**AVIS RELATIF À LA PROTECTION
CONTRE LES EVENTUELS EFFETS NOCIFS ET NUISANCES
PROVOQUÉS PAR LES RAYONNEMENTS NON IONISANTS
GÉNÉRÉS PAR DES ANTENNES ÉMETTRICES STATIONNAIRES**

Commune : EREZEE - Exploitant : CITYMESH

Référence exploitant : LX06454_A

Rapport n° 3743 / 2024

Figure 1 : Vue en plan des lieux de séjour et des points de contrôle

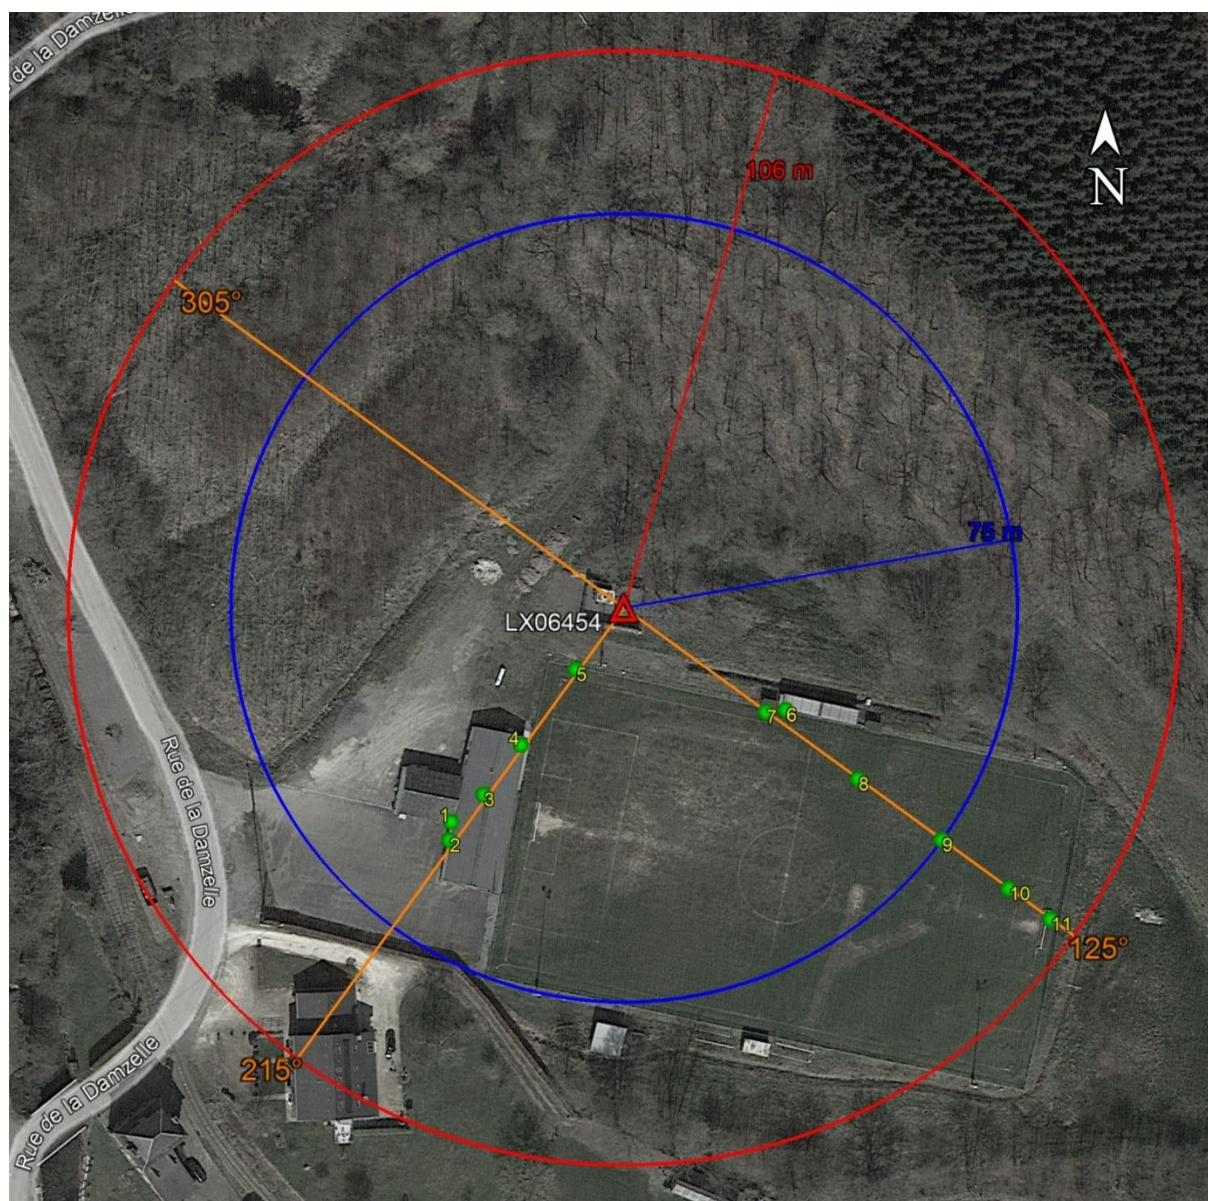
N° point de contrôle	LS	Atténuation (dB)	Indice d'exposition relatif à la limite par installation IE_i
11	LS5	0,0	0,490
10	LS5	0,0	0,385
9	LS5	0,0	0,159
8	LS5	0,0	0,080
6	LS5	0,0	0,075
7	LS5	0,0	0,075
5	LS5	0,0	0,062
3	LS2	3,0	0,046
4	LS2	3,0	0,046
1	LS1	3,0	0,042
2	LS2	3,0	0,041

En ce qui concerne les antennes de l'installation mentionnées dans le tableau 1, la distance maximale à laquelle la limite pourrait être atteinte, à l'extérieur, est égale à 104,5 m. S'il n'y a pas de LS à une distance inférieure, les antennes respectent forcément la limite d'immission.

Dans le cas des LS situés à l'intérieur des bâtiments, une atténuation d'obstacle est prise en compte et il en résulte que la distance maximale à laquelle la limite pourrait être atteinte se réduit à 74,0 m.

Figure 2 : Vue en plan des installations d'antennes dans un rayon de 300 mètres autour de l'installation faisant l'objet de la demande d'avis

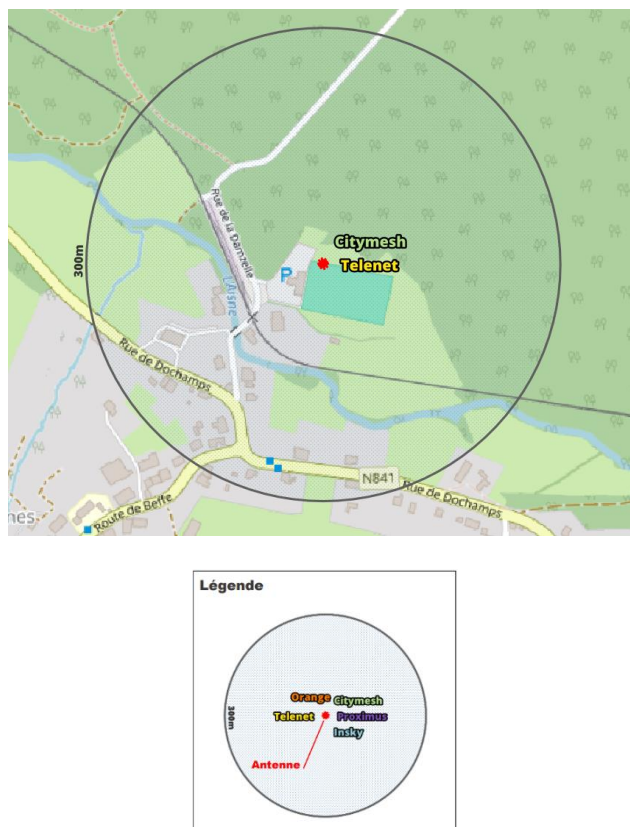
- il y a au plus 4 installations d'antennes émettrices stationnaires présentes dans la zone d'évaluation de 300 mètres de rayon représentée dans la figure 2, y inclus l'installation référencée dans le paragraphe 2 : la limite cumulative définie à l'article 4, §2 du décret est nécessairement respectée dans les lieux de séjour à l'intérieur de la zone d'évaluation de 300 mètres de rayon ;

Compte tenu des considérations ci-dessus, il apparaît que l'intensité du rayonnement électromagnétique généré, dans les lieux de séjour situés dans un rayon de 300 mètres autour de l'installation référencée dans le paragraphe 2, par l'ensemble des antennes émettrices stationnaires de l'ensemble des exploitants du même site d'antennes émettrices stationnaires respecte la limite fixée à l'article 4, § 2 du décret.
